Bezug zum Hochwasser-Schutz-Konzept der Mosel?

<http://www.acme.com/planimeter/>
 Hammelsberg V (GRZ = 0,4) ca. 3,35 ha

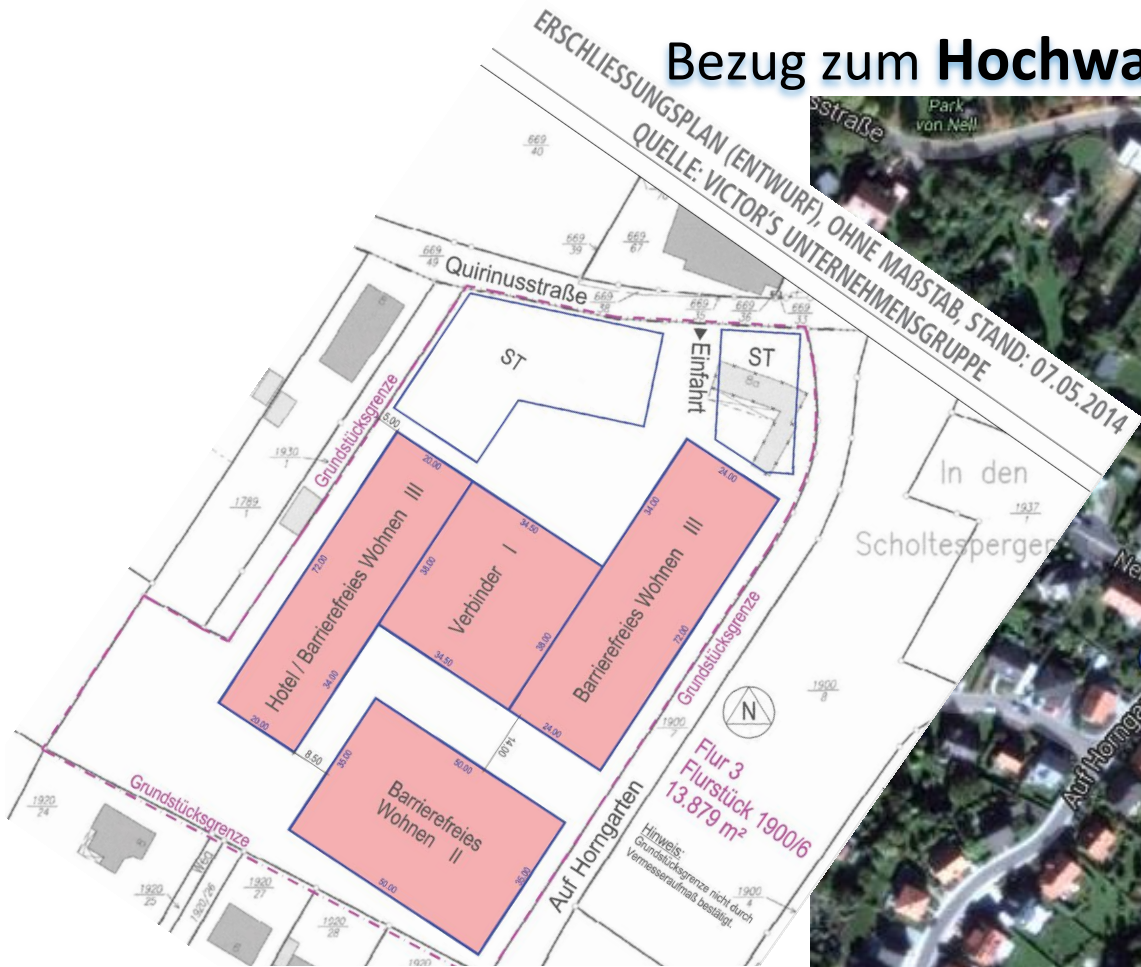
Gibt es eine Aussage zum Ablauf des Oberflächenwassers bei Starkregen?

Ohne Versickerung des Oberflächenwassers (wie bei Baugebiet Hammelsberg V) keine Verzögerung einer möglichen Flutwelle der Mosel, z.B. bei katastrophalem Regen?
